**žádost o poskytnutí informace ve smyslu zákona č. 106/1999 Sb., o svobodném přístupu
k informacím.**

PROTOKOL

**Změna dvorní nástavby RD Salajní 802/17
k sousední stavbě Salajní 801/15**

Dokumentace studie

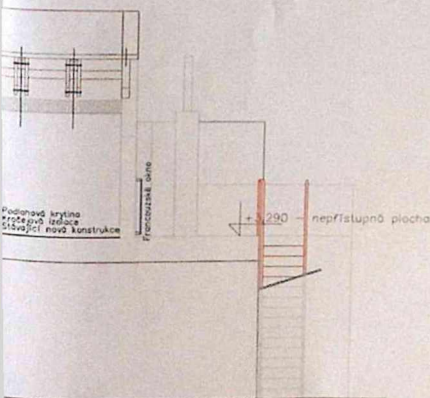
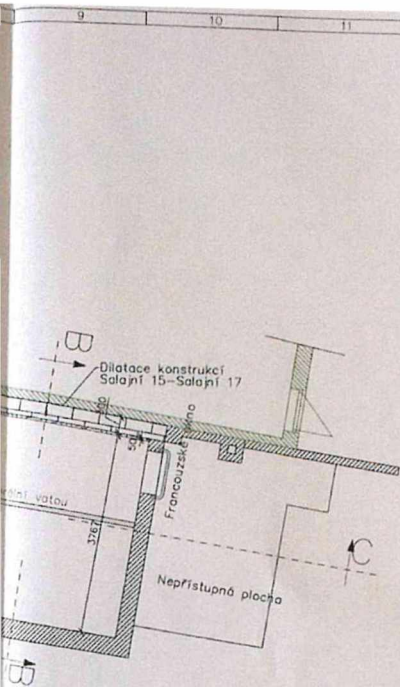
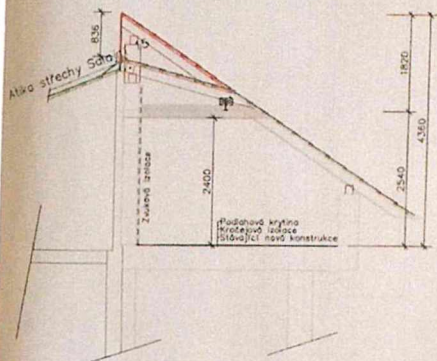
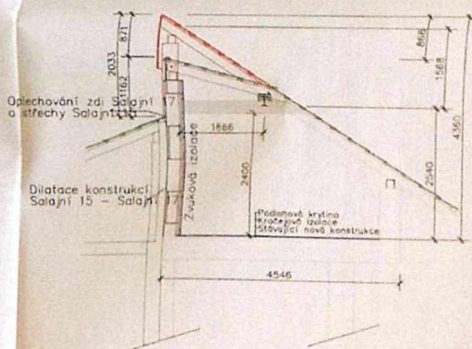
p. SHEJKAL: " NESOUHLASÍ S PŘEDLOŽENOU
PŘI BORACÍCH PRACÍCH, "
" CHYBÍ DETAILY PROVEDENÍ, "

Z ústního jednání je pořízen protokol č. j. MCLISEN 02118/2020/2700/SMO, kdy vlastník sousední nemovitosti pan František Smejkal, Salajní č.p. 801/15, Líšeň, 628 00 Brno, po nahlédnutí do povinným poskytnuté studie, uvedl následující: „Nesouhlasím s předloženou projektovou dokumentací bouracích prací.“

STAVEBNÍ ÚŘAD BUDE POUKAZOVAT
V EXEKUCI A VYUŽETÍ K DOPLNĚNÍ
V SOULADU S ROZHODNUTÍM.

Povinný byl ze strany pověřených pracovníků stavebního odboru poučen o tom, jak má být návrh technologického postupu bouracích prací zpracován, o co má být doplněn a v jakém rozsahu má respektovat soudem potvrzené rozhodnutí o nařízení odstranění stavby vydaného dne 28.8.2014 pod č.j. MCLISEN 07271/2014/2700/POM.

Ke sdělení povinného p. Milana Veleckého, předloženého prostřednictvím zástupce JUDr. Jiřího Gottweise, stavební úřad uvádí, že si je vědom povolených změn na stavbě pana Františka Smejkal, [redacted] Brno, které mají vliv na zpracování návrhu technologického postupu prací. Povinný má, i přes výše uvedenou skutečnost, za povinnost respektovat pravomocné rozhodnutí o nařízení odstranění stavby a nechat zpracovat návrh technologického postupu bouracích prací v souladu s tímto rozhodnutím a v rozsahu, kdy provedení bouracích prací nesmí nepřiměřeně zasáhnout práva třetí osoby pana Františka Smejkal. Tento rozsah by měl být vymezen a dostatečně odůvodněn a povinný by měl tuto skutečnost promítnout do návrhu technologického postupu bouracích prací. Stavební úřad musí trvat na výkonu rozhodnutí v rozsahu jeho proveditelnosti.
